Luftsportgeräte-Muster:	TL 96 STAR
Betroffene Seriennummern:	bis einschließlich 02 S 122 (02 = Baujahr 2002; S = Star; 122 = Serien-Nr.122)
Gerätekenblatt-Nr.:	61174
Mitgeltende Unterlagen:	TL Ultralight Bulletin 1.S.ST.2001 (siehe Anlage 1) Flug- und Betriebshandbuch in der aktuellen Fassung
Hersteller:	TL-Ultralight s.r.o., Areal Letiste, Budova c.84, CZ-50341 Hradec Kralove
Musterbetreuer:	Wezel Ultraleicht GmbH, Am Flugplatz 8, 49401 Damme Kontakt: https://www.wezel-flugzeugtechnik.de Tel. 05491-9999036
Anlass:	<p>Bei der Wartung dieses Baumusters wurden gebrochene Querkraftbolzen gefunden. Diese sind für die Verbindung des Flügels mit dem Rumpf verantwortlich und somit strukturell entscheidend. Ein Bruch kann zum Verlust des Flügels führen. Nach Rücksprache mit dem Hersteller, weist dieser dringend auf seine Herstelleranweisung (TL Ultralight Bulletin 1.S.ST.2001), zum regelmäßigen Austausch dieser Bolzen bei den entsprechenden Seriennummern hin.</p>

Anlage 1 zur LTA-Nr. LSG 2024-03:

The company TL-ULTRALIGHT has published the servis bulletin **1. S. ST.2001** according to the experience from operating of TL 96 Star and TL 2000 Sting.

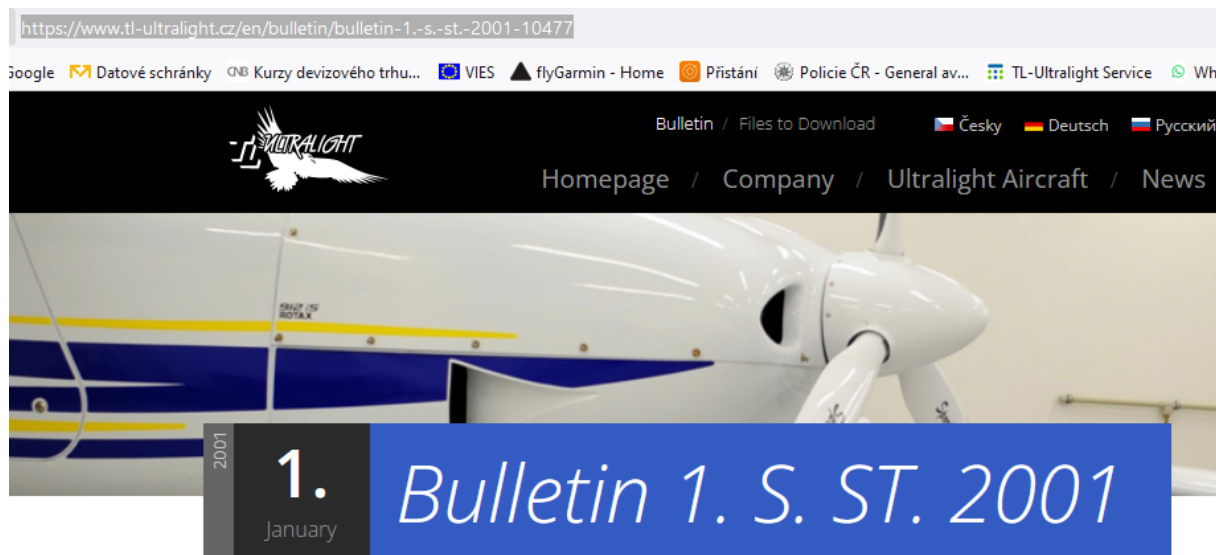
Maßnahmen:	Demontage der Flügel und Austausch der Bolzen gemäß Bulletin 1.S.ST.2001 und gemäß Einbauzeichnung
Durchführung und Fristen:	Gemäß der Anweisung des Herstellers im Bulletin aller 300 h Betriebszeit. Die Durchführung kann durch eine sachkundige Person oder sachkundigen Betrieb erfolgen. Die Durchführung ist in den Betriebsaufzeichnungen aufzunehmen.
Hinweis des Luftsportgeräte-Büros:	Bei höheren Seriennummern ist die Konstruktion geändert worden. Es wird aber empfohlen, auf Spiel in den Kugelbolzen zu achten und gegebenenfalls einen vorsorglichen Austausch durchzuführen. Der Halter ist für die Durchführung der Wartungsmaßnahmen verantwortlich. Bei Fragen bitte den Musterbetreuer/Hersteller kontaktieren.
Anmerkungen:	Gemäß § 14 Abs. 2 Betriebsordnung für Luftfahrtgerät (LuftBO) dürfen Luftfahrzeuge nach dem in der Lufttüchtigkeitsanweisung angegebenen Termin nur in Betrieb genommen werden, wenn die angeordneten Maßnahmen ordnungsgemäß durchgeführt worden sind.

The company TL-ULTRALIGHT s.r.o. gives the directives to change **main wing suspension** („wing balls“) after every 300 flying hours or after 3 years, it depends which limit is fulfilled sooner. The suspensions can be changed directly by the manufacturer or by the dealer in particular country. The set of wing balls is also available to purchase in TL factory directly and you can replace them personally.
